TECHNISCHE INFORMATION NR. SI 36-078

SERVICE INFORMATION NO. SI 36-078

ALERT SERVICE BULLETIN

Replacement of the pressure side fuel hose at fuel pump part no. 893114 for ROTAX® Engine Type 912 (Series)

Fig. 1
Fuel pump

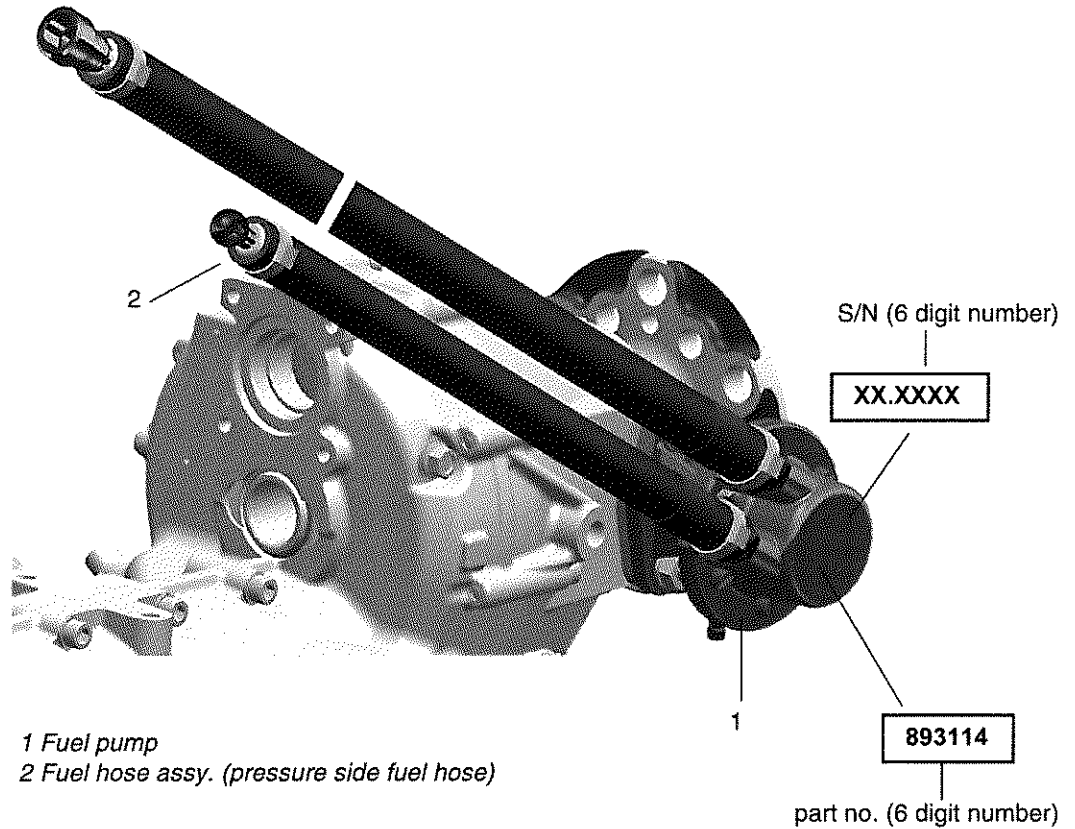
if they are equipped with the genuine ROTAX® fuel pump part no. 893114.
See Fig. 1

Due to variations in the manufacturing of the fuel hose, rubber particles may become detached. These particles can interfere or suppress the fuel mixture in the carburetor. This disturbance in the fuel mixture may lead to rough engine operation, engine misfire and can cause an engine shut down.

- **Required before the next flight, the “replacement of the pressure side fuel hose“ identified by the engine or fuel pump serial number (S/N) listed in section 1.1) must be conducted according to the following instructions in section 3.**

Bild 1
Kraftstoffpumpe

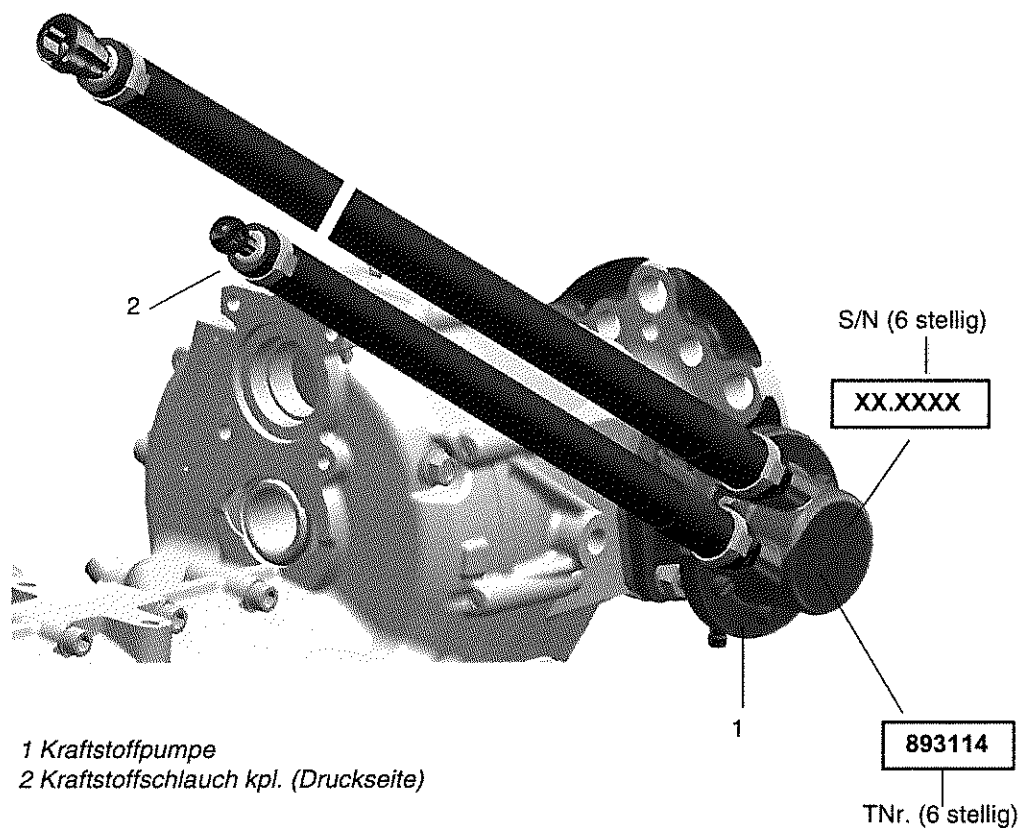
sofern diese mit der ORIGINAL ROTAX® Kraftstoffpumpe TNr. 893114 ausgestattet sind. Siehe dazu Bild 1.

Aufgrund von Abweichungen im Herstellprozess des betroffenen Kraftstoffschlauchs, kann es zu Ablösungen von Gummipartikeln kommen. Diese Partikel können die Gemischaufbereitung im Vergaser behindern bzw. unterbinden. Diese Störung in der Gemischbildung führt unter Umständen zu rauen Motorlauf, Motoraussetzer und eventuell zum Motorstillstand.

- **Vor dem nächsten Flug, ist ein „Austausch des druckseitigen Kraftstoffschlauches“, der unter Betreff 1.1 angeführten Motoren bzw. Kraftstoffpumpen, gemäß machstehender Arbeitsanweisung Kap. 3 durchzuführen.**
